# 改善箇所説明図

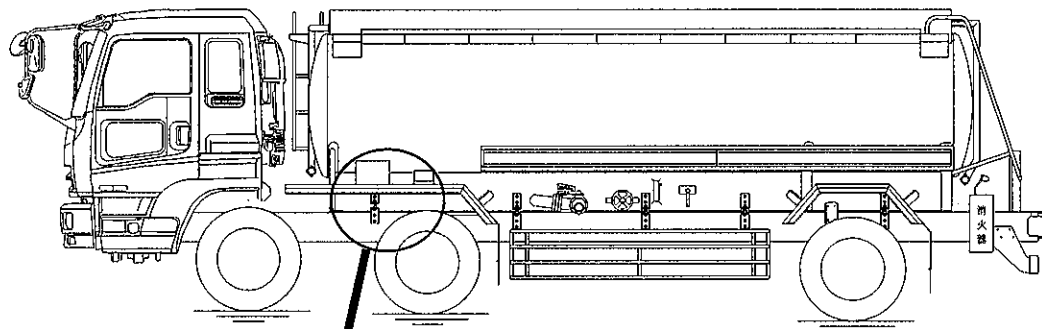
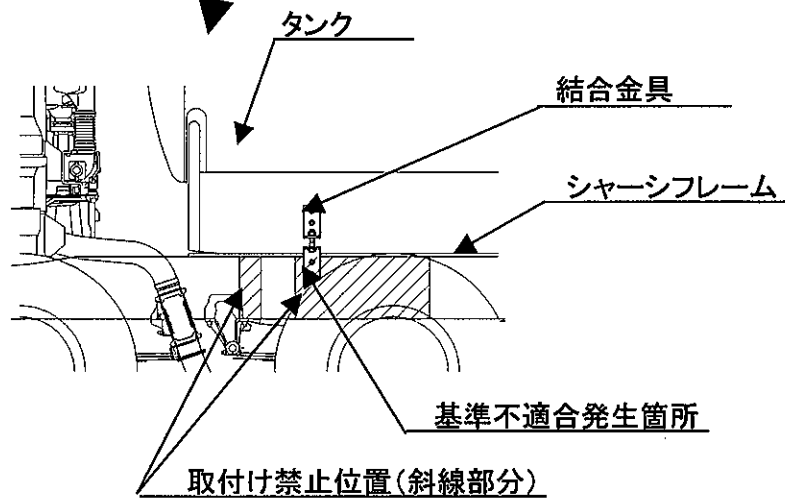
対策前

タンクローリにおいて、タンクとシャーシフレームを結合する金具の取付位置が不適切なため、当該金具取付部付近のフレームに亀裂が発生するものがある。そのため、そのままの状態で使用を続けると亀裂が進行し、最悪の場合、フレームが折損し、走行不能となる恐れがある。

対策後

改善の内容  
結合金具を架装要領書における取付可能な位置に取付け直します。
